**LAVORI PER IL COMPLETAMENTO DELL'INFRASTRUTTURA
PORTUALE MEDIANTE BANCHINAMENTO E REALIZZAZIONE DELLA
RETROSTANTE COLMATA TRA IL PONTILE PETROLCHIMICO E
COSTA MORENA EST**

PROGETTO DEFINITIVO

RELAZIONE INTEGRAZIONI

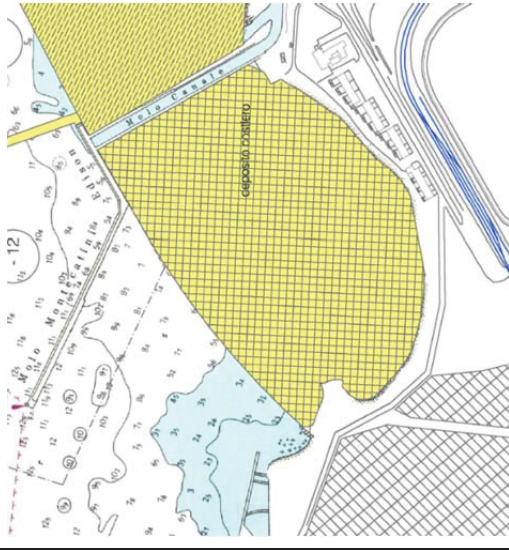
N.	INTEGRAZIONI	RISPOSTA
4.7.	<p>Illustrare le motivazioni che sono alla base della necessità di eseguire i dragaggi, chiarendo se queste possono portare una modifica della tipologia delle navi che operano nel porto di Brindisi o se sono connesse solo alla operatività del porto stesso. Nel primo caso sarà necessario che siano definite le dimensioni della nave di progetto e conseguentemente definito se ci saranno modifiche e/o incrementi delle merci/persone trasportate da/per il porto. In quest'ultimo caso il SIA dovrà essere implementato per dare indicazione degli impatti attesi su tutte le componenti ambientali interessate;</p>	<p>per passare al disotto di questo e quindi le particelle solide in questo passaggio risultano animate da una velocità diretta verso il basso che ne favorisce la deposizione.</p> <p>L'eventuale realizzazione di prove sperimentali sulla effettiva velocità di sedimentazione dei sedimenti di dragaggio, consentirà la verifica e l'ottimizzare delle metodologie e dei dispositivi adottati per restituire le acque al corpo idrico ricettore nei limiti previsti dal D.Lgs. 152/2006.</p> <p>La cassa di colmata, depurata della parte afferente alla sedimentazione delle acque di dragaggio, alla quota di + 1 m s.l.m. riesce a contenere circa 648'605 m³, volume sufficiente ad accogliere i materiali provenienti dal dragaggio.</p> <p>Sulla base di questi requisiti si è previsto di eseguire un dragaggio ambientale di tipo idraulico e/o meccanico per i sedimenti sciolti ed un dragaggio meccanico con martello demolitore montato in luogo della benna mordente nel caso di roccia affiorante. Quale che sia la tipologia di dragaggio utilizzata, le modalità esecutive adottate per l'approfondimento dei fondali devono essere controllate in tempo reale attraverso l'utilizzo di idonea strumentazione di controllo installata a bordo dei mezzi draganti.</p> <p>Il dragaggio oggetto del progetto in argomento è nato dalla necessità mettere in sicurezza la navigazione all'interno del porto e di adeguare una parte dei fondali ricadenti all'interno del Porto di Brindisi alle profondità previste dal vigente Piano Regolatore Portuale mediante approfondimento alla quota di -12.0 m dal l.m.m per l'area di S. Apollinare interessata dal progetto di realizzazione del nuovo terminal Ro-Ro e -14.0 m dal l.m.m lungo il canale di accesso al porto interno e nella zona delle calate di Costa Morena, interessate dai terminali container e rinfuse.</p>

N.	INTEGRAZIONI	RISPOSTA
		<p>Non è prevista la modifica della tipologia delle navi che operano nel porto di Brindisi.</p> <p>La Variante al PRP del '75 (voto CSLPP n.225 del 8/11/2002), oltre ai dragaggi portuali previsti dal Piano vigente, prevede nuovi dragaggi in zona S. Apollinare, con approfondimento dei fondali fino alla quota -12 s.l.m.m. Tale Variante è stata valutata in sede di procedura VIA ed approvata dal MATTM con DEC/DSA/2005/00405 del 26.04.2005.</p> <p>Nel 2011 l'esclusione dalla procedura di VIA dell'ATF del terminal S. Apollinare (DVA-2011-16338 del 07.07.2011), rimanda l'avvio dei lavori all'ottemperanza di tutte le prescrizioni di cui al Decreto MATTM del 2005.</p> <p>Il progetto di "completamento della infrastrutturazione portuale mediante banchinamento e realizzazione della retrostante colmata tra il Pontile petrolchimico e Costa Morena Est" prevede le attività di dragaggio in zona S. Apollinare, con l'approfondimento dei fondali dalla quota -10 alla quota -12 s.l.m.m. Tali dragaggi, previsti dalla vigente Variante 2002 al PRP del 1975, verranno eseguiti per l'attuazione delle previsioni di Piano, in ottemperanza alle prescrizioni del Decreto di VIA.</p>
